NÁZOV : **KR PZ NITRA, ŽELEZNIČIARSKA 2, AB II.  
- REKONŠTRUKCIA OBJEKTOV**

**DOKUMENTÁCIA STAVEBNÝCH A INŽINIERSKÝCH OBJEKTOV**

**DOKLADY**

## Odpoveď na pripomienky

Všetky spojenia sú zakreslené v pláne, ktorý tvorí súčasť tejto písomnosti.

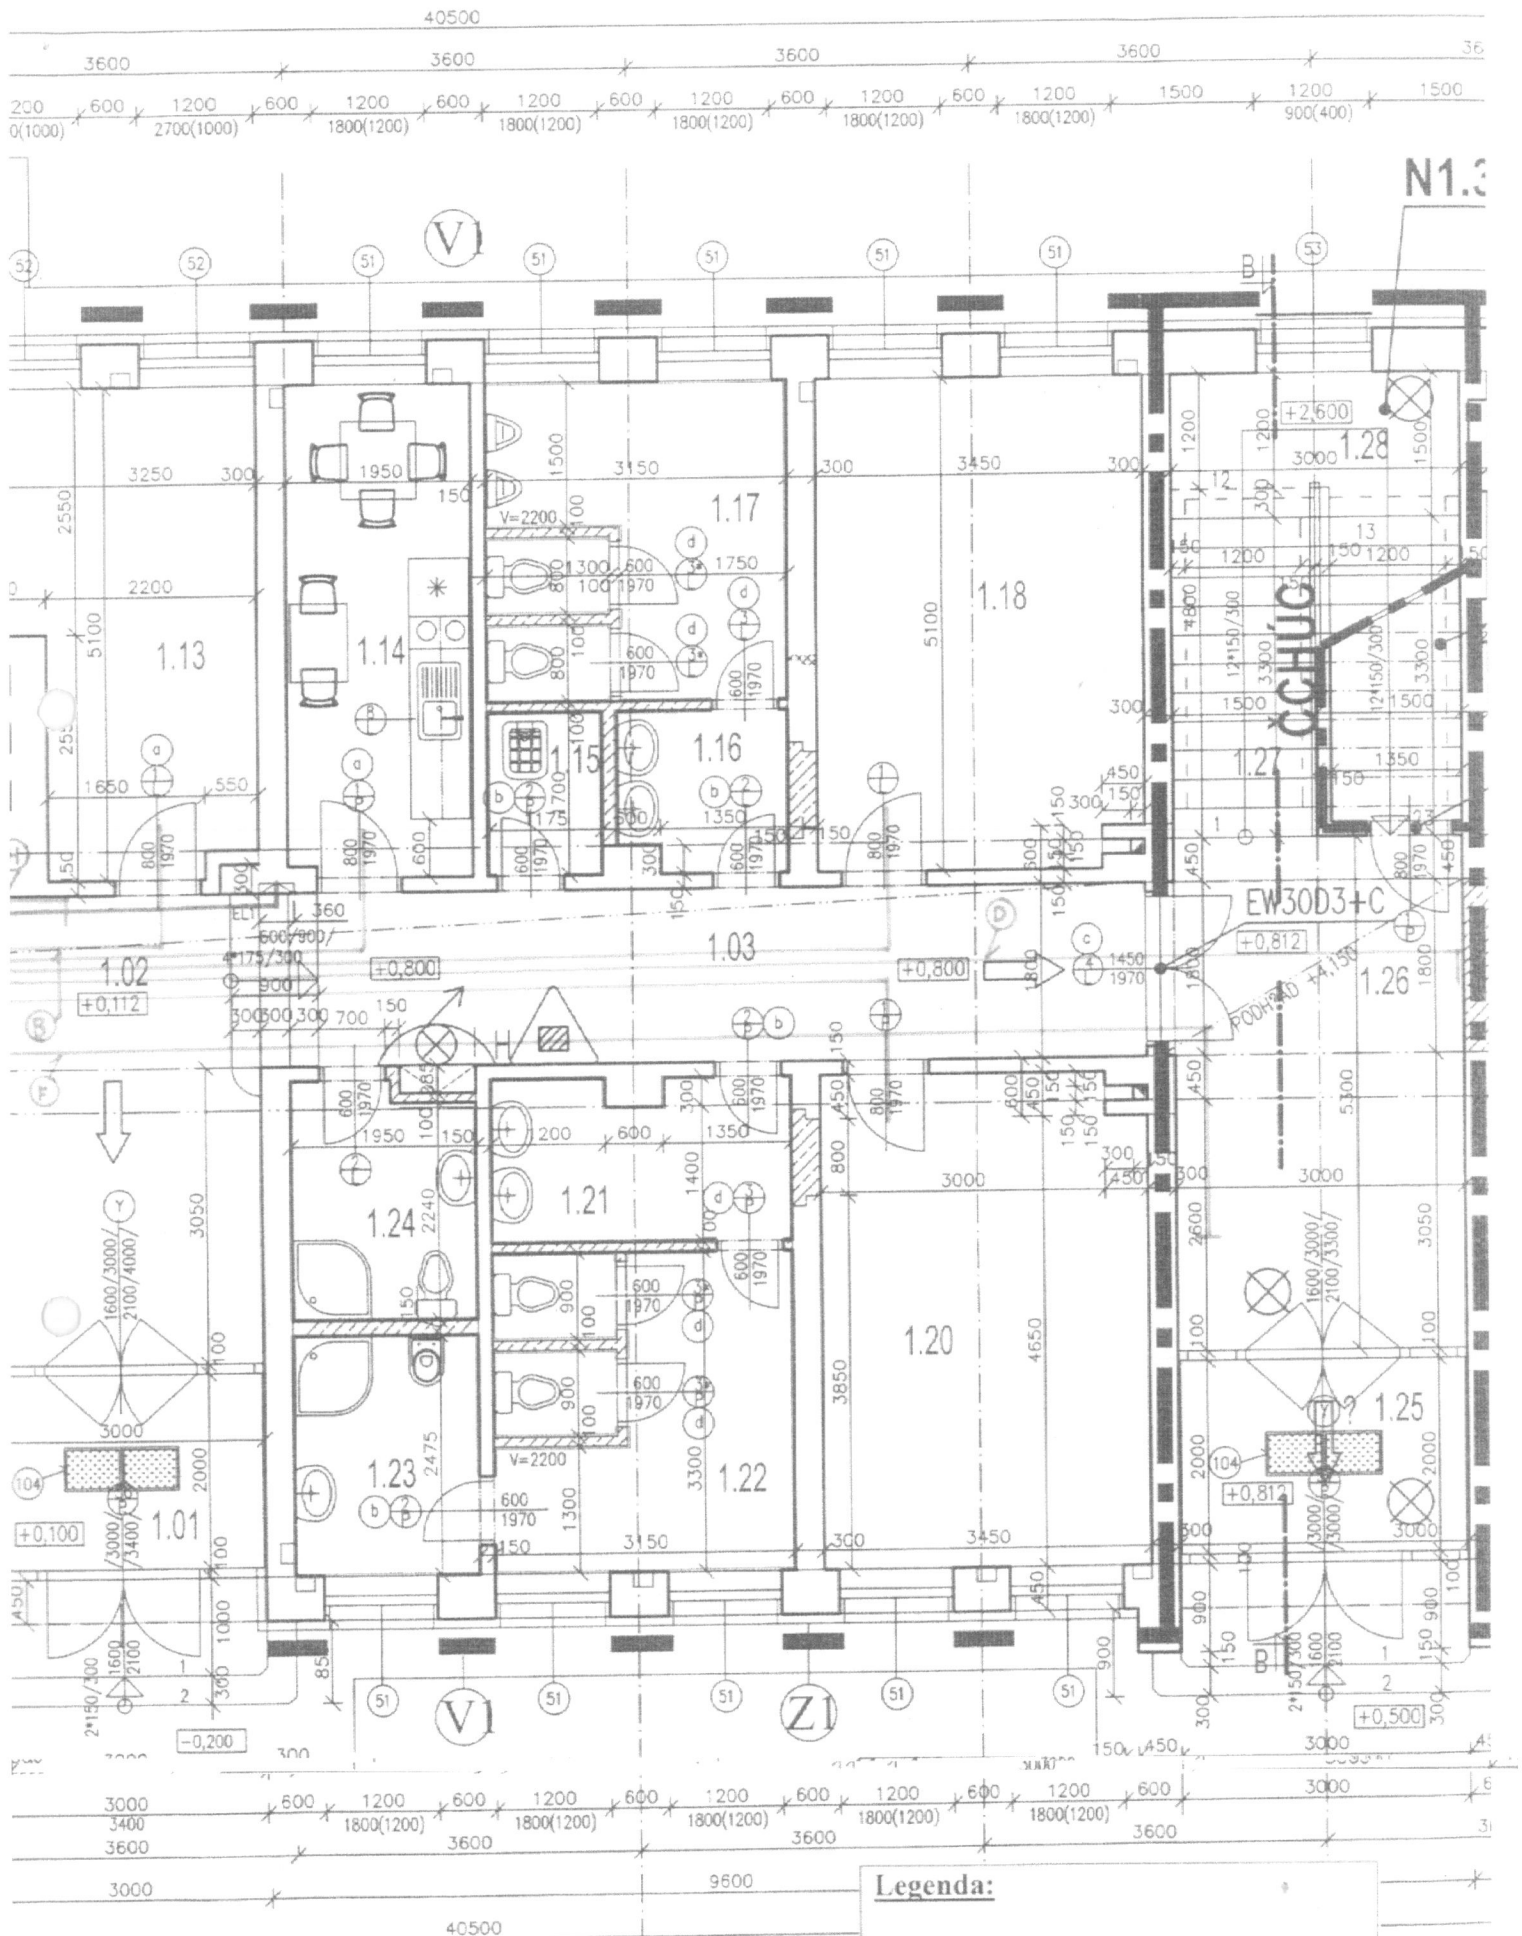
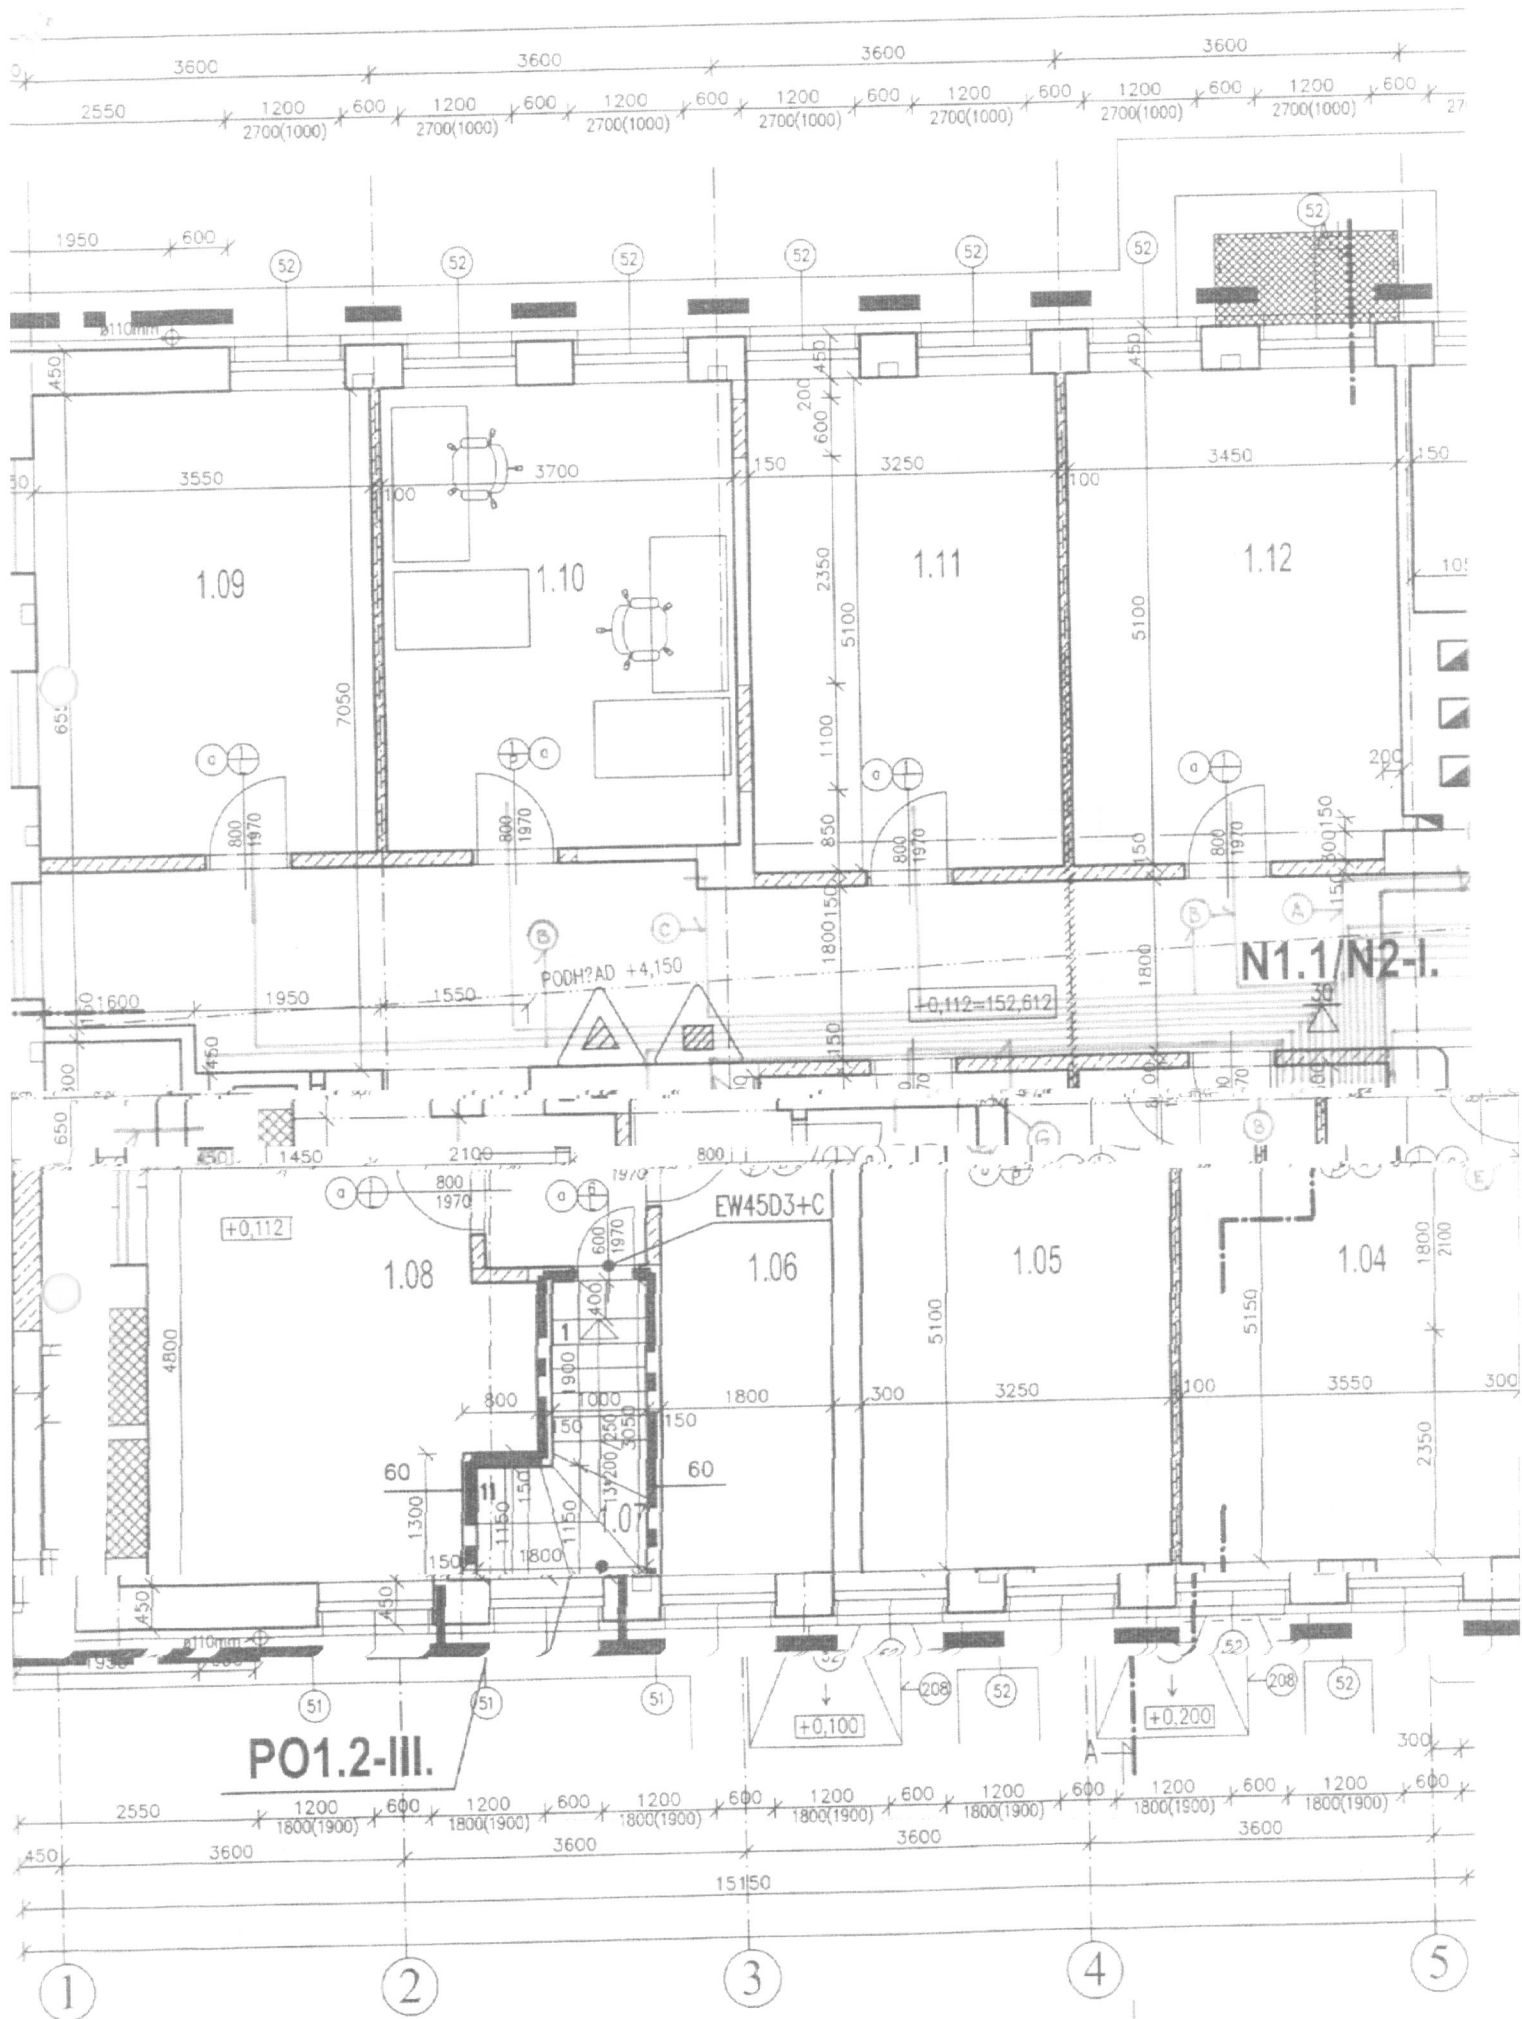
/A/ - z miestnosti č. 1.04 viesť SYK FY 3 x 2 x 0,5 kábel do miestnosti č. 1.02. Kábel vyviesť oproti dvojkrídlovým dverám zádveria (miestnosť číslo 1.01) vo výške 2.200 mm nad úrovňou podlahy (snímač č.1),

/B/ - z miestnosti č. 1.04 viesť SYK FY 3 x 2 x 0,5 kábel do miestnosti č. 1.05, 1.06, 1.08, 1.09, 1.10, 1.11, 1.12, 1.13, 1.14, 1.18, 1.20. Kábel vyviesť nad vchodovými dverami do miestnosti vo výške 2.200 mm nad úrovňou podlahy (snímač č.2 až 12),

/C/ - z miestnosti č. 1.04 viesť SYK FY 3 x 2 x 0,5 kábel do miestnosti č. 1.02 vo vzdialenosti cca 7.200 mm od ľavého odvodového muriva objektu. Kábel vyviesť vo výške 2.200 mm nad úrovňou podlahy (snímač č.13),

/D/ - z miestnosti č. 1.04 viesť SYK FY 3 x 2 x 0,5 kábel do miestnosti č. 1.26. Kábel vyviesť oproti dvojkrídlovým dverám miestnosti číslo 1.03 vo výške 2.200 mm nad úrovňou podlahy (snímač č.14),

/E/ - z miestnosti č. 1.04 viesť SYK FY 3 x 2 x 0,5 kábel do miestnosti č. 1.02. Kábel vyviesť vo výške 1.200 mm nad úrovňou podlahy (klávesnica č.1),

/F/ - z miestnosti č. 1.04 viesť SYK FY 3 x 2 x 0,5 kábel do miestnosti č. 1.26. Kábel vyviesť vo výške 1.200 mm nad úrovňou podlahy (klávesnica č.2),

/G/ - z miestnosti č. 1.04 viesť linkový SYK FY 3 x 2 x 0,5 kábel do miestnosti č. 1.06 (linkové spojenie),

/H/ - z miestnosti č. 1.04 viesť sieťový CYKY 3 x 1,5 kábel do miestnosti č. 1.02 k rozvádzaču napätia (napätie).

Sieťový CYKY 3 x 1,5 kábel v miestnosti č. 1.04 vyviesť zo steny vo výške 1.200 mm nad podlahou a nechať s presahom zo steny o dĺžke 1.000 mm.

V miestnosti č. 1.04 všetky SYK FY 3 x 2 x 0,5 káble vyviesť zo steny vo výške 1.200 mm nad podlahou a ponechať ich s presahom zo steny o dĺžke 2.000 mm. V ostatných miestnostiach SYK FY 3 x 2 x 0,5 káble nechať s presahom zo steny o dĺžke 500 mm, okrem linkového kábla v miestnosti č. 1.06, ten vyviesť zo steny s presahom o dĺžke 3.000 mm.

Odpoveď: Dopracovali sme výkres E 11-Slaboprúdové rozvody 1.np
